הנדון : מכרז פומבי מספר 10/2019 לאספקה, התקנה ותחזוקת מערכת ההדחה לכלי סועד במרכז הרפואי הלל יפה- מענה על שאלות הבהרה.

מדיח לרכישה עתידית

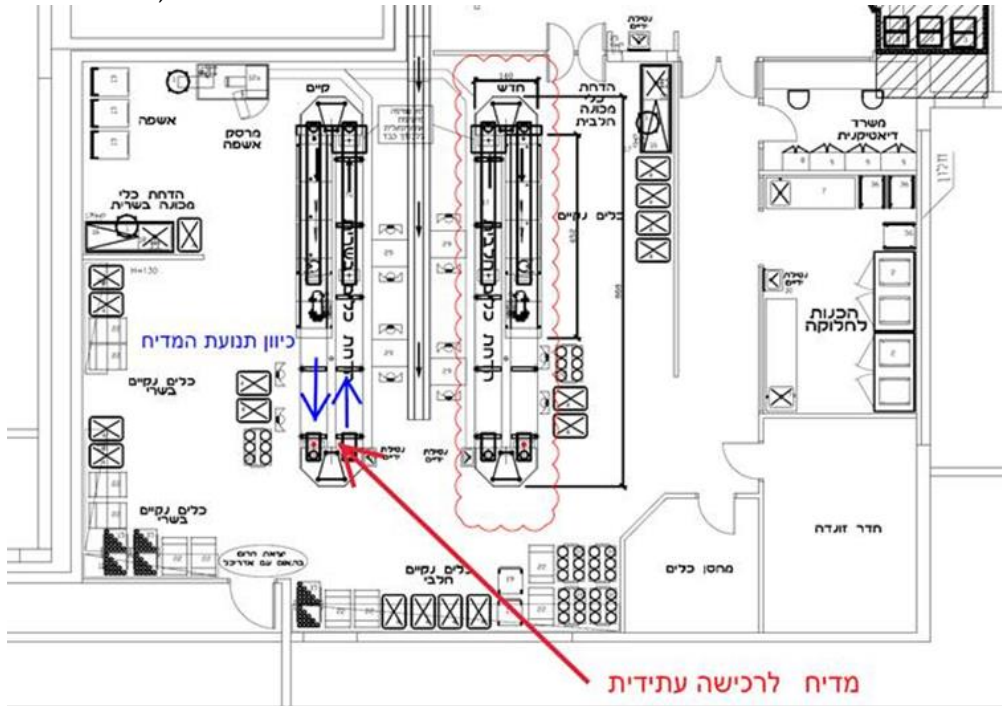
1. המרכז הרפואי שומר לעצמו את הזכות לרכוש מערכת נוספת, בהתאם למפרט, מסמך ב' למסמכי המכרז, במהלך תקופת ההתקשרות, כאשר השוני מהמפרט הינו כיוון התנועה של המסוע, שיהיה נגד כיוון השעון ומיקום המדיח על גבי המסוע – ראו תכנית. הצעת המחיר של המציע במכרז תהא רלוונטית גם לגבי המערכת הנוספת, ככל ותירכש.
